**N I E D E R S C H R I F T**

**Gremium:** Gemeinde Karlsfeld  
Bau- und Verkaufsausschuss Nr. 2

**Sitzung am:** Mittwoch, 9. Februar 2022

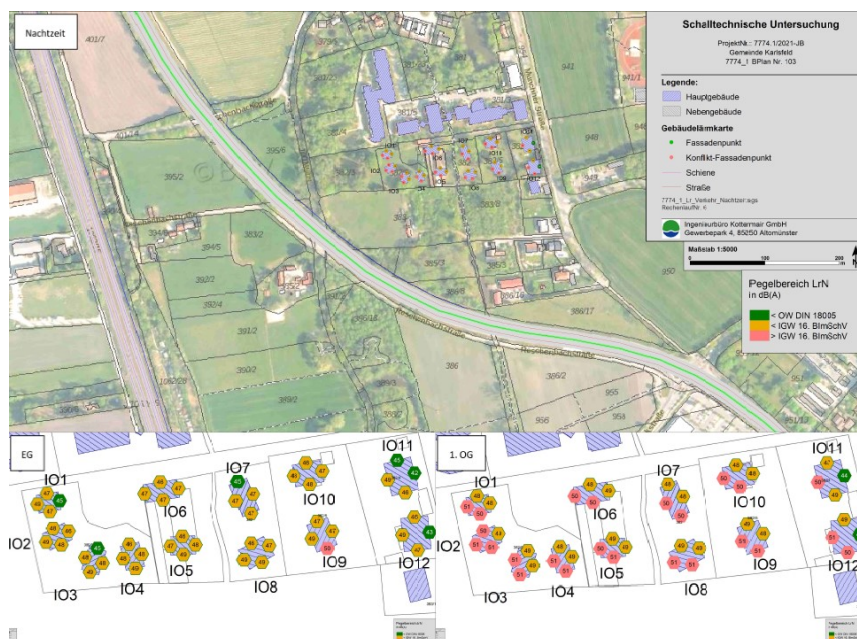
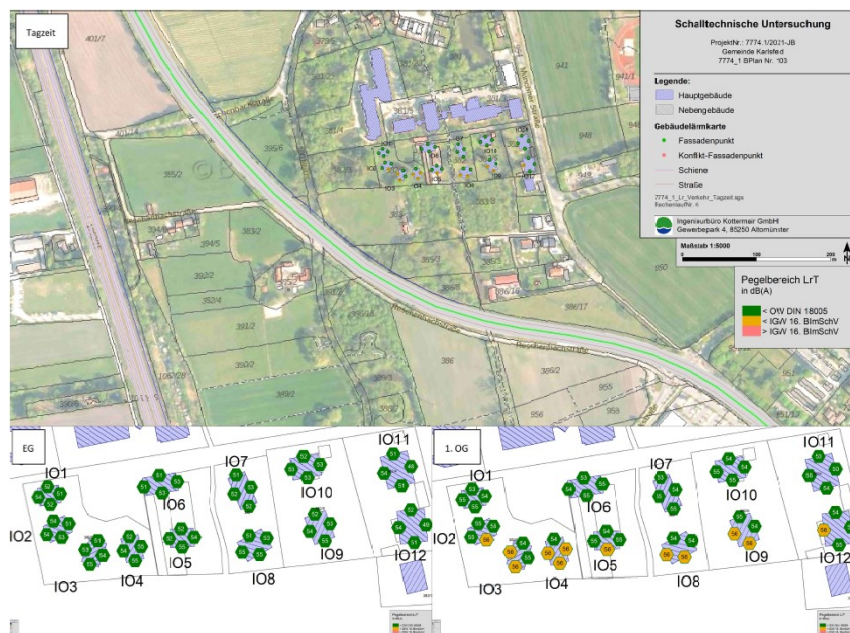
*„...Um jedoch für die schützenswerte Rotbuche ausreichend Abstand zu gewährleisten und sie nicht durch direkt angrenzende Wohngärten zu gefährden wird in Planentwurf der nordwestliche Bauraum gestrichen. Für den Bereich des WA 3 ist dem Bauausschuss ein neuer Planungsentwurf vorzulegen. Soweit möglich könnte hier auch mit einem Dreispänner geplant werden.“*

Diesbezüglich werden in der Sitzung zwei Planungsalternativen vorgestellt.

Die Festsetzung der Bebauung im WA 3 erfolgt gemäß Planungsvorschlag 1.

Es sind Festsetzungen zu treffen die Eingriffe in den Boden unter dem Kronenbereich der Rotbuche verhindern.
